TRIBUNALE DI GORIZIA

Esecuzione Forzata N. 112/2024 ES.

RISPOSTA ALLE OSSERVAZIONI

Lo scrivente geometra Roberto Roiz in qualità di esperto nominato dal G.E. dott.sa Ponzin con decreto del 28/01/2025, quale stimatore dei beni oggetto dell'esecuzione forzata, lette le nuove osservazioni dell'esecutato esposte in udienza e pervenute a mezzo posta elettronica il 2/12/2025, risponde come di seguito riportato.

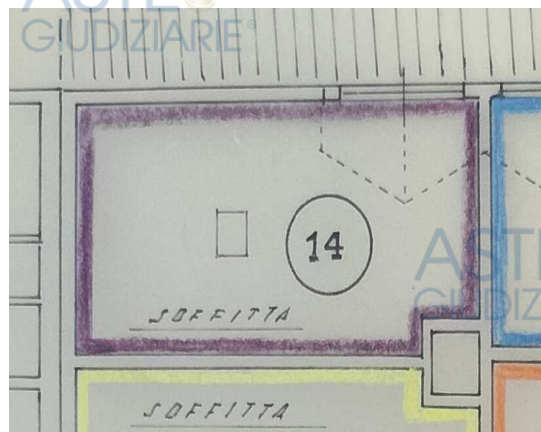
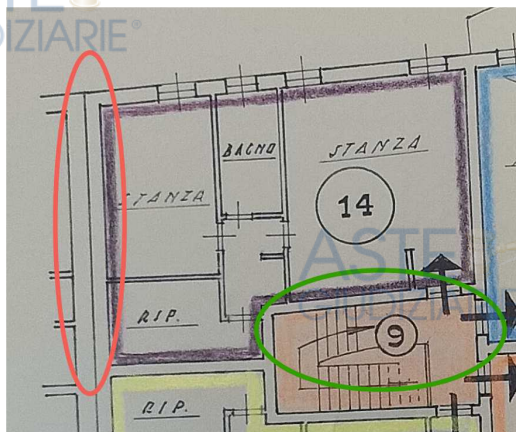
1. la rappresentazione dello spazio parzialmente inesistente...

Lo spazio che l'esecutato indica come inesistente, è il risultato delle misure effettuate in loco.

Il piano terzo risulta più ampio rispetto alle tavole progettuali e catastali. Nello specifico, qualora fosse "sfuggito", la stanza finestrata si estende sopra metà del vano scale condominiale.

E' facile notare, dallo stralcio del piano condominiale di seguito riportato, che la pianta del piano terzo è rettangolare e non a L come al piano secondo; la rampa scale interna (realizzata nel ripostiglio) è dritta e il muro che la delimita è in continuazione senza rientro (dove indicato con ovale verde).

In sostanza la pianta del piano terzo è maggiore di quella del piano secondo.

La rappresentazione grafica riportata sullo stralcio dell'elaborato progettuale, allegato alla perizia è schematica ed è da ritenersi solo puramente indicativa.

La restituzione grafica precisa non è dovuta in fase di valutazione.
